**第3回 海岸保全に関する技術部会
気候変動を考慮した防護水準の検討**

2025年10月

新潟県土木部河川管理課

図 新潟県農林水産部漁港課で設定している沖波推算地点

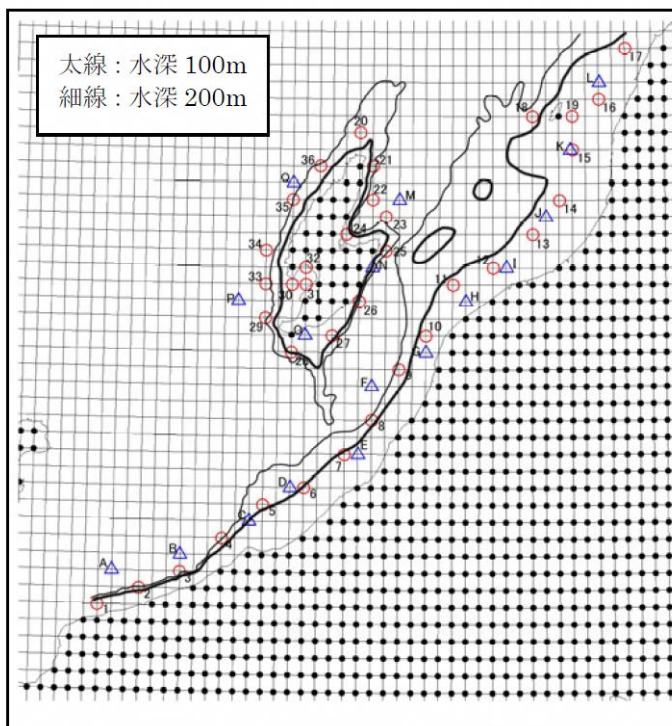
意見・確認事項	回答・対応方針	頁
1	波浪の将来変化倍率を算出している地点のうち、地点19の水深は浅すぎないか？	沖波としての水深は確保されていないが、粟島と本土の間で沖波としての十分な水深を確保できる地点は存在しないため、なるべく深い地点を選定している。	-
2	地点12～15は地点間の距離が短いにもかかわらず、将来変化倍率がばらついているように見える。	グラフ上ではばらついているように見えるが、数字で見ると1.02～1.06の間であり、そこまでばらついていないと考える。 ばらつきの大小や理由については、地点間の計算誤差による差が生じていると考えられる。	別紙4

表 計画波浪(1/50)の時点更新(2005年基準)

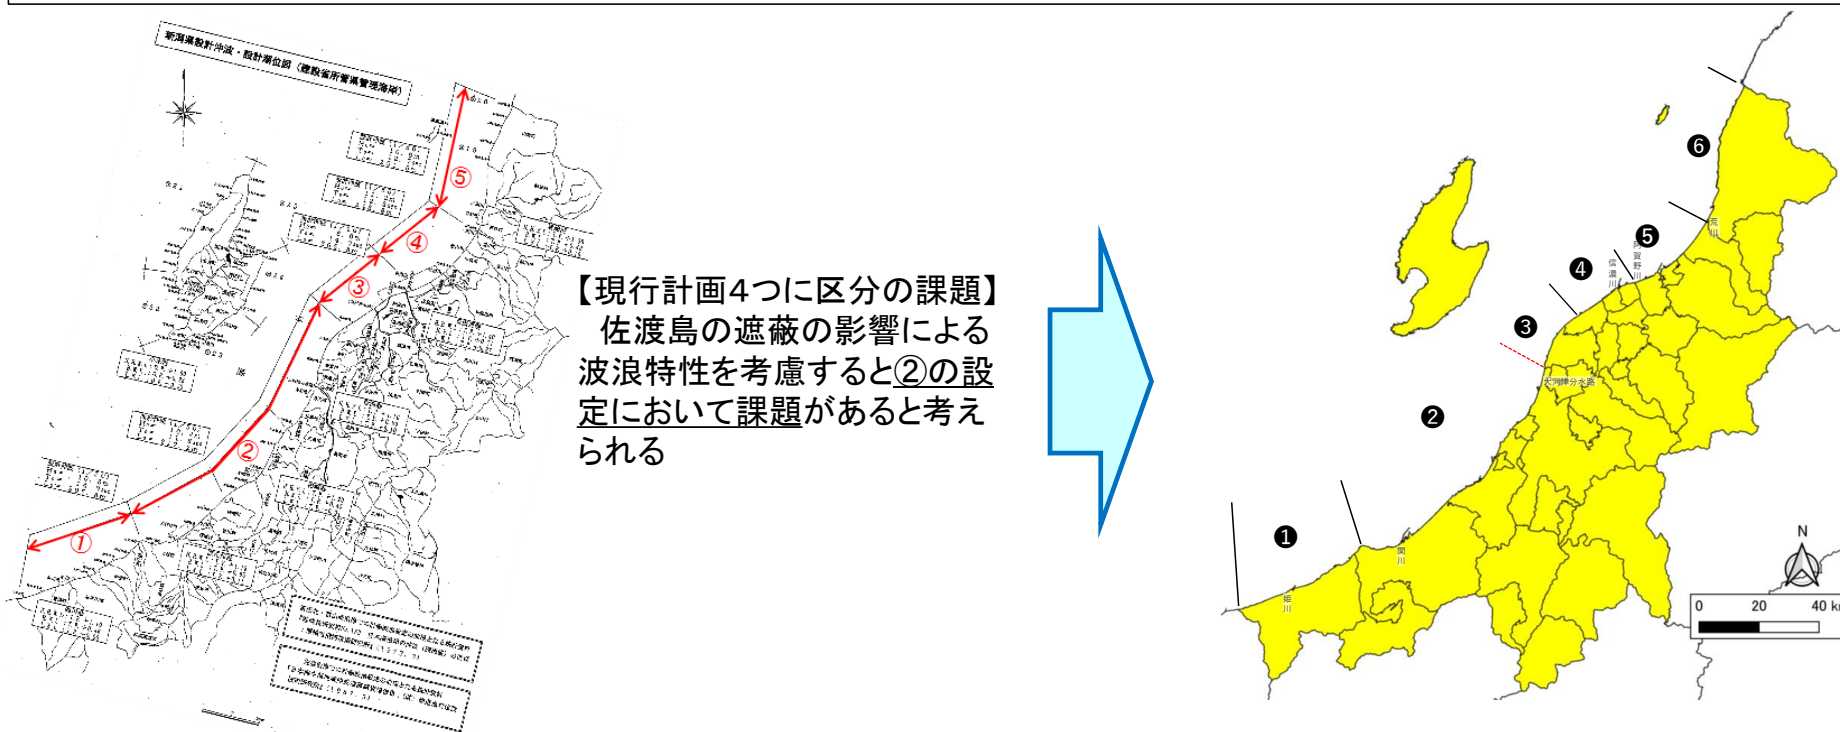
意見・確認事項	回答・対応方針	頁
1	潮位偏差は平均値か瞬間値か。	毎時の平均値を用いている。	
2	直轄海岸への影響について、波のうちあげ高の影響はほとんどないと記載されているが、具体的にどの程度の差なのかを示してほしい。	2cm程度の差となる。	別紙1
3	区分③が佐渡島の遮蔽領域と記載されているが、具体的にどのような現象が発生しているのか？	エネルギー平衡方程式により佐渡の遮蔽範囲の検討を行った。その結果、区分③は佐渡島の遮蔽によって、波浪が低減されている現象が見られた。	別紙2-1 別紙2-2
4	岩船港や新潟西港では、時点更新した計画高潮位が現行計画と比較して、20cm程度の差が生じている。どのような現象が生じているのか？	岩船港では既往最大偏差が更新された。朔望平均満潮位は特別な現象が生じていないことを確認した。 岩船港では、現行計画の朔望平均満潮位が算定した期間において低かった。 新潟西港では、現行計画の朔望平均満潮位を算定した期間において高く、今回は低くなった。	別紙3
